Onderwerp: FW: Reacties bewoners Centrum Haastrecht

Voor: Ingenieursbureau Krimpenerwaard
 Van: [REDACTED] / [REDACTED]
 Bedrijf: Iv-Infra b.v.
 Versie: C (concept)
 Datum: 19 januari 2023
 Referentie: INFR220667
 Onderwerp: Verkeersadvies Centrumplan Haastrecht

Kruispunt Grote Haven – Hoogstraat

Figuur 1 Locaties en richtingen telpunten

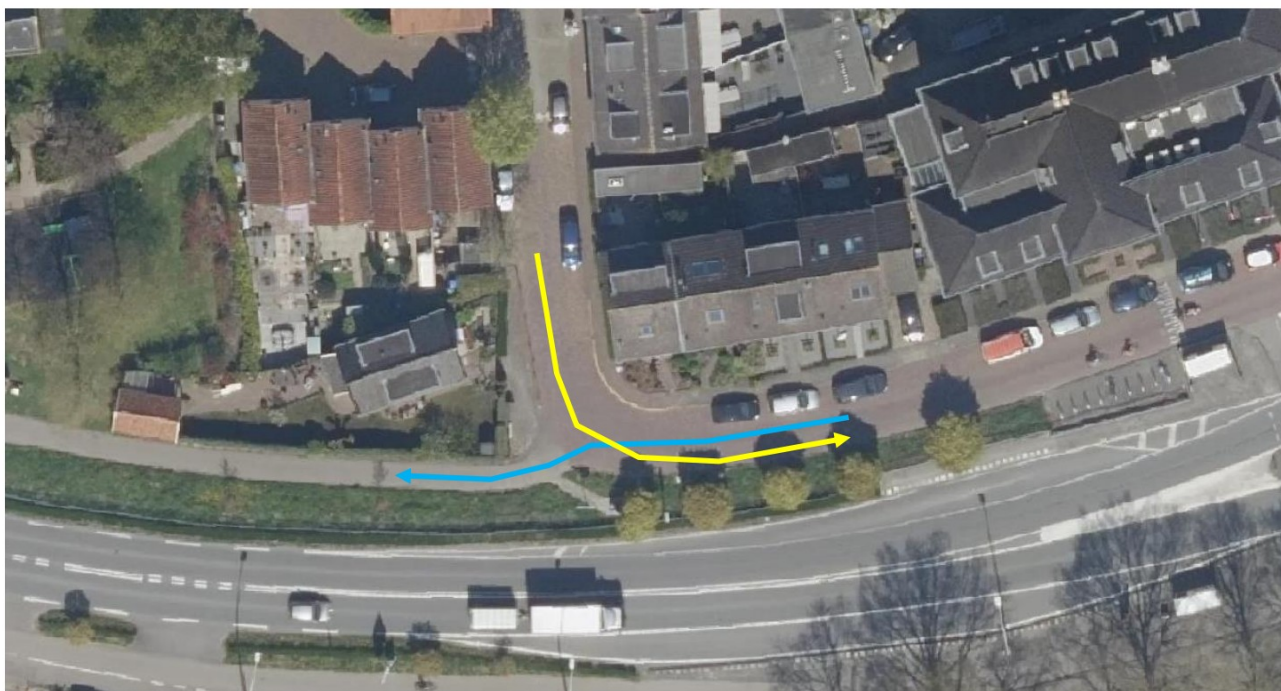
Middels telslangen op de weg zijn gegevens verzameld. De telslangen hebben gegevens verzameld van 1 t/m 19 september. Een overzicht van de teldata is in bijlage A opgenomen. Op basis van de data kan onderstaande worden geconcludeerd:

Telling 1, Grote Haven:

- Gemiddeld zijn er 1.865 motorvoertuigen per werkdag en 1.588 motorvoertuigen per weekenddag in totaal geregistreerd.
- De noordelijke rijrichting (richting 2) is de meest dominante verkeersstroom (1.471 motorvoertuigen op werkdagen).
- De V85-waarde* op werkdagen ligt rond het snelheidslimiet van 30 km/u. De V85 van richting 1 is 28 km/u en voor richting 2 is dat 33 km/u. Op weekenddagen is de V85 van richting 1; 29 km/u en voor richting 2 is dat 33 km/u.

Telling 2, Marktveld:

- De totale verkeersintensiteiten liggen tussen de 260 motorvoertuigen op werkdagen en 200 motorvoertuigen in weekenddagen.
- De V85 van richting 1 (richting Kraanstraat) is 28 km/u. Richting 2 is niet van toepassing hier, omdat er sprake is van eenrichtingsverkeer.

Geconcludeerd kan worden dat er niet tot nauwelijks te hard worden gereden door de meerderheid van de bestuurders. In de ervaring van mensen kan dat echter anders liggen. Door de smalle wegen, aanwezigheid van voetgangers en fietsers kan 30-35 km/h als ongewenst hard worden ervaren. Juridisch is dit echter niet ter sprake.

Mogelijke maatregelen om de snelheid verder te verlagen zijn beperkt. Snelheidsremmende maatregelen zoals drempels of plateaus zijn ingericht om met 30 km/h overheen te kunnen rijden, mede in verband met hulpdiensten. Nadelig van drempels is dat deze kunnen leiden tot geluid- en trillingsoverlast. Mede gezien de gevoelige bebouwing (zonder palenfundering) is dit onwenselijk. Wat mogelijk wel kan bijdragen is de uitstraling van de weg. Hoe meer het centrum de uitstraling van een verblijfsfunctie krijgt, hoe meer bestuurders de snelheid hierop zullen aanpassen.

Figuur 4 zichtlijn vanaf Grote Haven naar Hoogstraat (west)

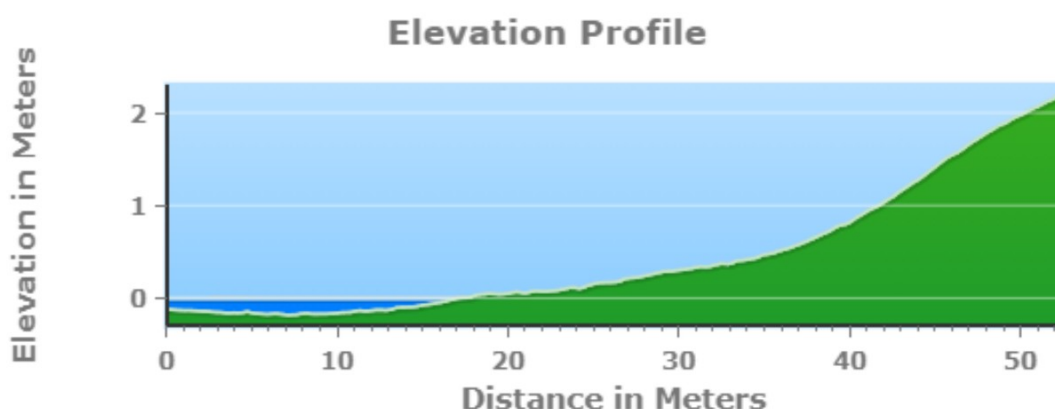
- De zichtlijnen tussen de Grote Haven en de Hoogstraat zijn beperkt. Er is sprake van ca. 20 – 25 m zicht vanaf de Grote Haven naar de Hoogstraat, zie figuur 4. Het zicht wordt deels belemmerd door de bebouwing en deels door een laag muurtje, zie figuur 5.
- De openbare verlichting is beperkt op de kruising. Er is verlichting aanwezig, maar is vrij zwak en heeft een gele/warme kleur. Hierdoor worden de kruising en gebruikers niet specifiek uitgelicht.

Geadviseerd wordt om het kruisingsvlak zodanig aan te passen dat deze beter aansluit bij de gewenste rijlijnen en de kruising te voorzien van meer contrasterende materialisatie. Op basis van het schetsontwerp van 24 april 2022 lijkt hier aan te worden voldaan. Ter aanvulling is het raadzaam de openbare verlichting te versterken op het kruispunt. Het gelijkwaardig inrichten van de kruising is af te raden vanwege nadelige effecten met betrekking tot het gebruik van de Hoogstraat (oost).

Figuur 9 Parkeercapaciteit bestaand en nieuw

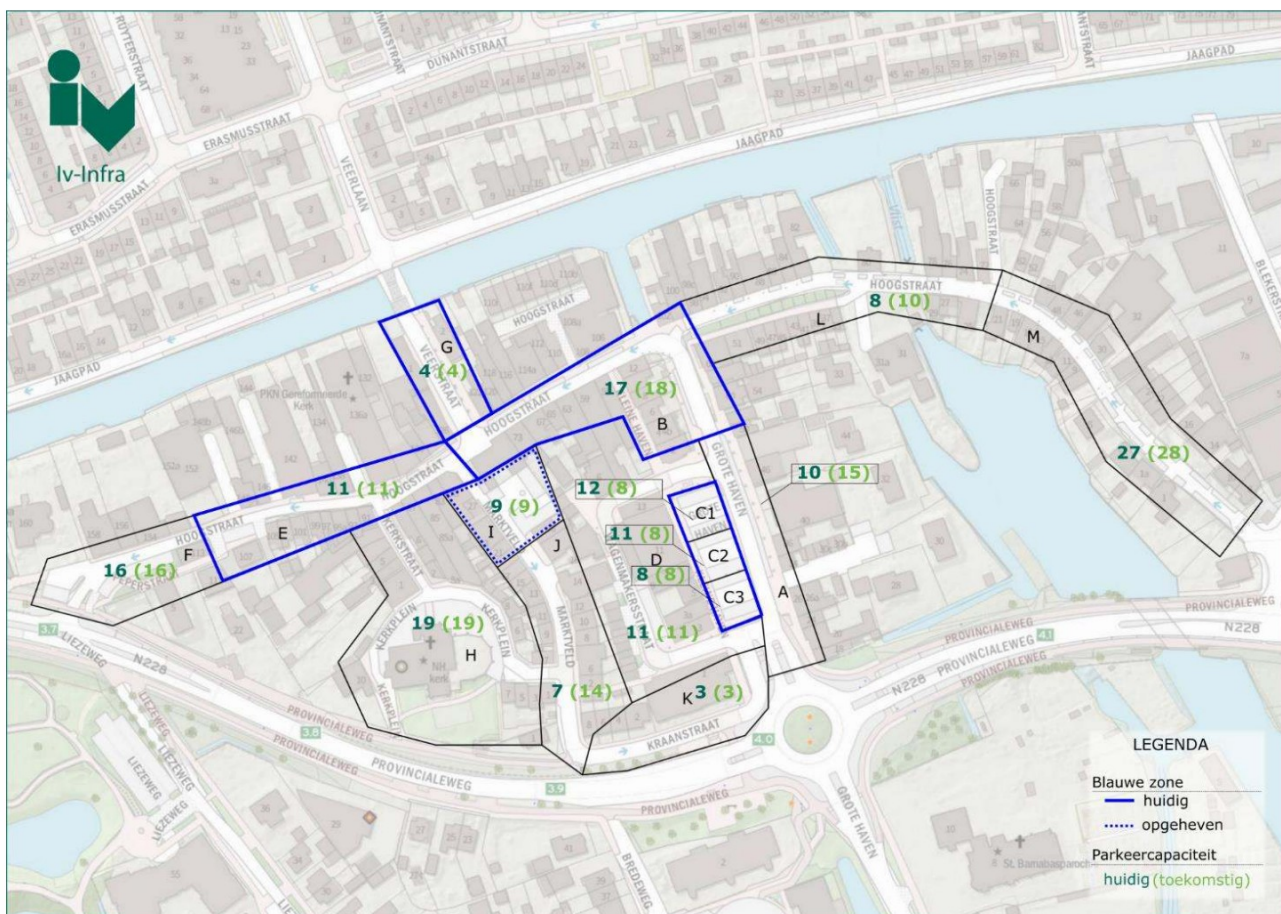
In figuur 9 is een vergelijking tussen bestaande capaciteit en de capaciteit van het nieuwe ontwerp weergegeven.
